# 敦賀発電所 1 号炉廃止措置計画変更認可申請

変更認可申請の概要及び  
審査基準との適合性等について

2020 年 3 月 12 日

日本原子力発電株式会社

図1 圧縮減容装置の使用に伴う放射性気体廃棄物の処理の概要図  
(既設建屋換気系の一部撤去に伴う放出経路変更前)

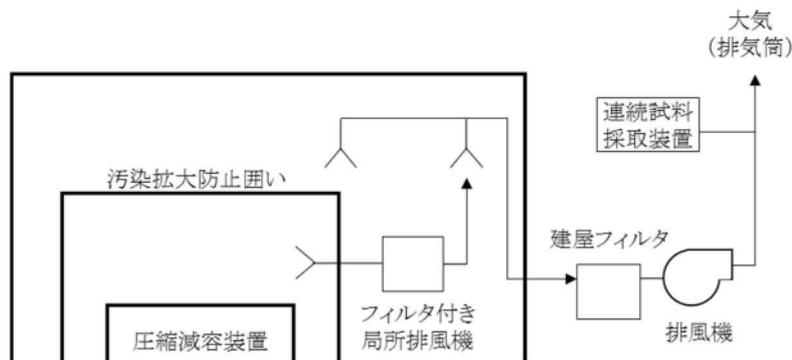
圧縮減容装置の操作により、廃棄物に付着した放射性物質が押し出される形で粒子状放射性物質として周囲に拡散するおそれがあるため、装置は、汚染のおそれのある管理区域内に設置し、廃止措置計画本文図8-1～3に記載する各期間の放射性気体廃棄物の処理処分フローに基づき、汚染拡大防止囲いにて囲ったうえで、内部の空気をフィルタ付き局所排風機により浄化しながら排気することにより、装置周囲への放射性物質による汚染の拡大を防止する。また、管理区域内の空気は、排気筒又は排気口から大気へ管理放出する。

補正前	補正後	備考
	<div style="border: 1px dashed black; padding: 10px; text-align: center;">  <p style="margin-top: 10px;">図5-3 圧縮減容装置の配置図</p> </div> <p style="text-align: center; margin-top: 20px;">□ は、営業秘密又は核物質防護上の観点から公開できません。</p>	<p>説明充実化に伴う補正 (図5-2の後に追加)</p>

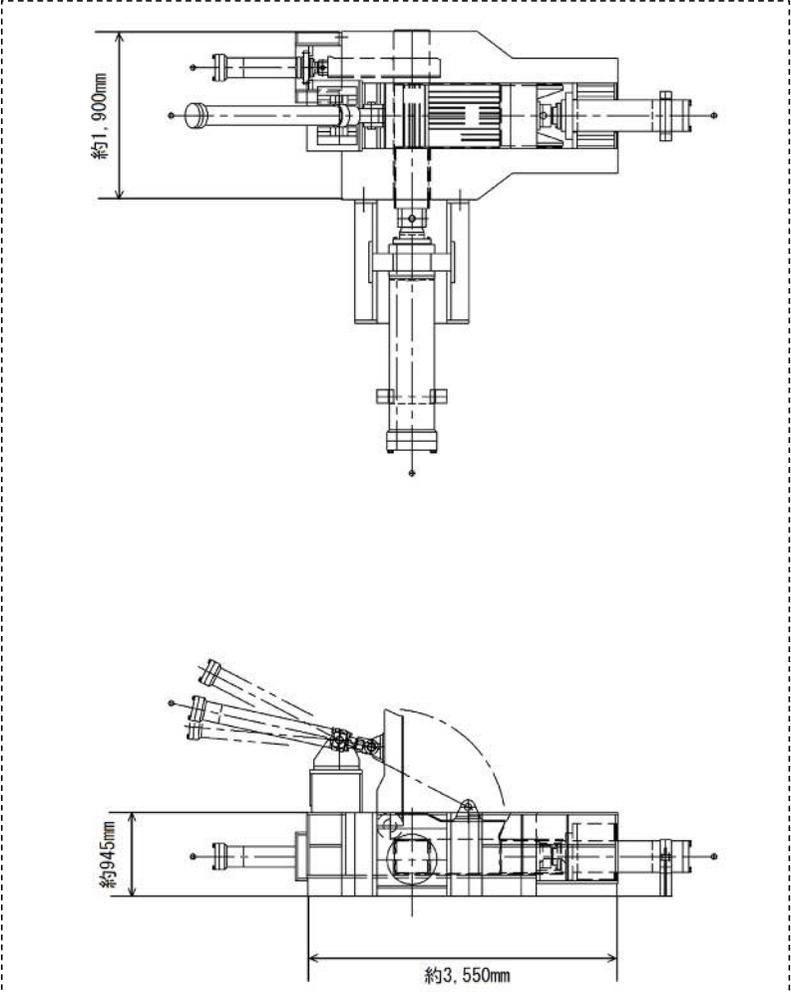
補正前	補正後	備考																																																					
<p style="text-align: center;">表 5-3 廃止措置期間中に新たに導入する設備</p> <table border="1" data-bbox="150 547 1010 687"> <thead> <tr> <th>設備名称</th> <th>概要</th> <th>撤去時期</th> </tr> </thead> <tbody> <tr> <td>圧縮減容装置</td> <td>雑固体廃棄物及び解体工事で発生する金属等を減容する。</td> <td>処理の対象となる廃棄物の処理が終了した段階で撤去する。</td> </tr> </tbody> </table>	設備名称	概要	撤去時期	圧縮減容装置	雑固体廃棄物及び解体工事で発生する金属等を減容する。	処理の対象となる廃棄物の処理が終了した段階で撤去する。	<p>に、放射性物質の拡散及び漏えい防止対策、被ばく低減対策、事故防止対策及び労働災害防止対策を講じる。</p> <p>(1) 圧縮減容装置</p> <p>雑固体廃棄物及び解体工事で発生する金属等の減容のため圧縮減容装置を導入する。圧縮減容装置は、耐震重要度Cクラスの耐震設計を行う。圧縮減容装置の名称、設置位置、種類、処理能力、主要寸法、主要材料、個数、原動機の種類、原動機の出力及び原動機の個数を表 5-4 に、圧縮減容装置の配置図を図 5-3 に、圧縮減容装置の概略図面を図 5-4 に示す。</p> <p style="text-align: center;">表 5-3 廃止措置期間中に新たに導入する設備</p> <table border="1" data-bbox="1093 547 1953 687"> <thead> <tr> <th>設備名称</th> <th>概要</th> <th>撤去時期</th> </tr> </thead> <tbody> <tr> <td>圧縮減容装置</td> <td>雑固体廃棄物及び解体工事で発生する金属等を減容する。</td> <td>処理の対象となる廃棄物の処理が終了した段階で撤去する。</td> </tr> </tbody> </table> <p style="text-align: center;">表 5-4 圧縮減容装置の名称、設置位置、種類、処理能力、主要寸法、主要材料、個数、原動機の種類、原動機の出力及び原動機の個数</p> <table border="1" data-bbox="1189 788 1839 1211"> <thead> <tr> <th colspan="2">名称</th> <th colspan="2">圧縮減容装置</th> </tr> <tr> <th colspan="2">設置位置</th> <th colspan="2">タービン建物 1 階</th> </tr> </thead> <tbody> <tr> <td rowspan="7">本体</td> <td>種類</td> <td>二</td> <td>油圧式</td> </tr> <tr> <td>処理能力</td> <td>本/時</td> <td>約 15</td> </tr> <tr> <td rowspan="3">主要寸法</td> <td>たて</td> <td>mm</td> <td>約 3,550</td> </tr> <tr> <td>横</td> <td>mm</td> <td>約 1,900</td> </tr> <tr> <td>高さ</td> <td>mm</td> <td>約 945</td> </tr> <tr> <td>主要材料</td> <td>二</td> <td>合金鋼</td> </tr> <tr> <td>個数</td> <td>台</td> <td>1</td> </tr> <tr> <td rowspan="3">原動機</td> <td>原動機の種類</td> <td>二</td> <td>電動機</td> </tr> <tr> <td>原動機の出力</td> <td>kW</td> <td>約 37</td> </tr> <tr> <td>原動機の個数</td> <td>台</td> <td>1</td> </tr> </tbody> </table>	設備名称	概要	撤去時期	圧縮減容装置	雑固体廃棄物及び解体工事で発生する金属等を減容する。	処理の対象となる廃棄物の処理が終了した段階で撤去する。	名称		圧縮減容装置		設置位置		タービン建物 1 階		本体	種類	二	油圧式	処理能力	本/時	約 15	主要寸法	たて	mm	約 3,550	横	mm	約 1,900	高さ	mm	約 945	主要材料	二	合金鋼	個数	台	1	原動機	原動機の種類	二	電動機	原動機の出力	kW	約 37	原動機の個数	台	1	<p>説明充実化に伴う補正 (以下同じ)</p>

設備名称	概要	撤去時期																																																					
圧縮減容装置	雑固体廃棄物及び解体工事で発生する金属等を減容する。	処理の対象となる廃棄物の処理が終了した段階で撤去する。																																																					
設備名称	概要	撤去時期																																																					
圧縮減容装置	雑固体廃棄物及び解体工事で発生する金属等を減容する。	処理の対象となる廃棄物の処理が終了した段階で撤去する。																																																					
名称		圧縮減容装置																																																					
設置位置		タービン建物 1 階																																																					
本体	種類	二	油圧式																																																				
	処理能力	本/時	約 15																																																				
	主要寸法	たて	mm	約 3,550																																																			
		横	mm	約 1,900																																																			
		高さ	mm	約 945																																																			
	主要材料	二	合金鋼																																																				
	個数	台	1
